**RELATÓRIO DE FISCALIZAÇÃO**  
**RF/CSB/020/2021**  
**(PROC/CSB/2529/2021)**  
**(PCSB/CSB/015/2021)**

**Assunto:** Fiscalização Indireta do Sistema de Abastecimento de Água do Município de Pires Ferreira

**COORDENADORIA DE SANEAMENTO BÁSICO**

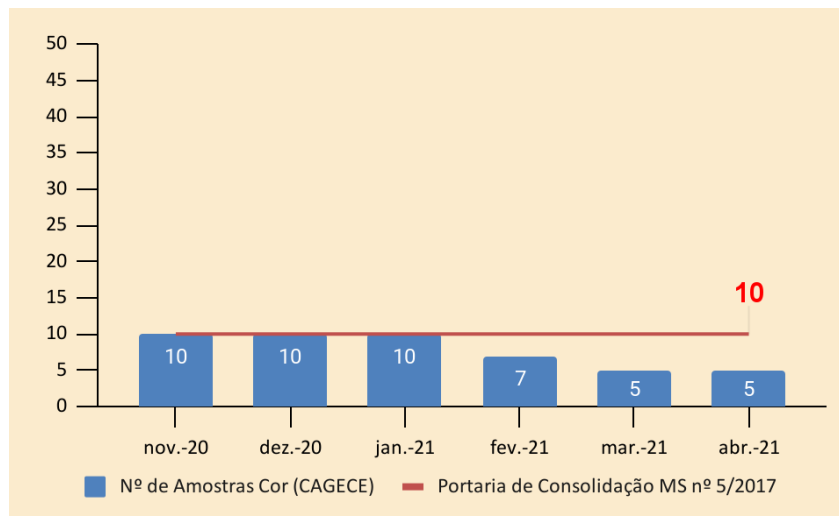
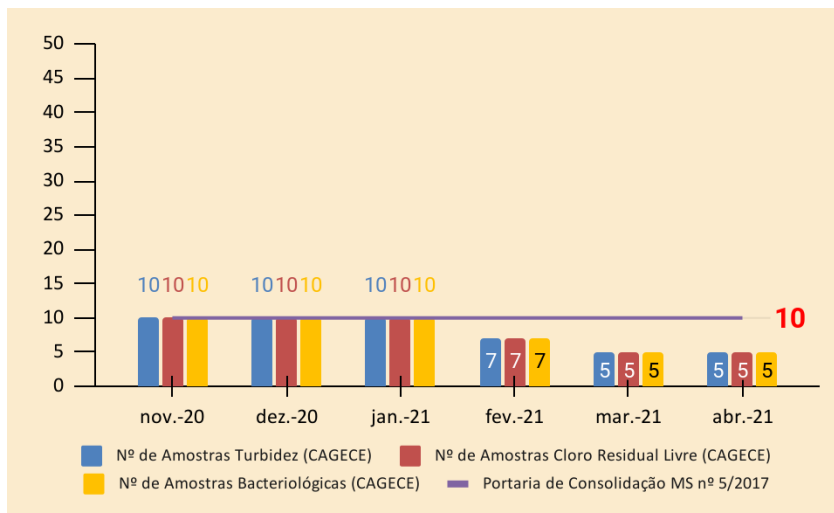
A análise quantitativa dos laudos físico-químicos e bacteriológicos da CAGECE produzidos pelo Laboratório Regional da UN-BSI, provenientes de amostras coletadas na rede de distribuição do SAA de Pires Ferreira (Sede) e Localidades de Marruás dos Rosas, Otavilândia e Santo Izidro, no período de nov/2020 a abr/2021, demonstra que a CAGECE não está atendendo o plano de amostragem mínimo exigido pela Portaria de Consolidação MS nº 5/2017, a saber (**Figuras 2 e 3**):

- Cor, CRL, Turbidez e Bacteriológicos - Número de amostras abaixo do mínimo exigido nos meses de fevereiro a abr/2021.

**Determinação D3** – A CAGECE deve desenvolver o controle da qualidade da água bruta e tratada de acordo com o disposto na legislação, visando corrigir as não conformidades descritas na constatação C3.
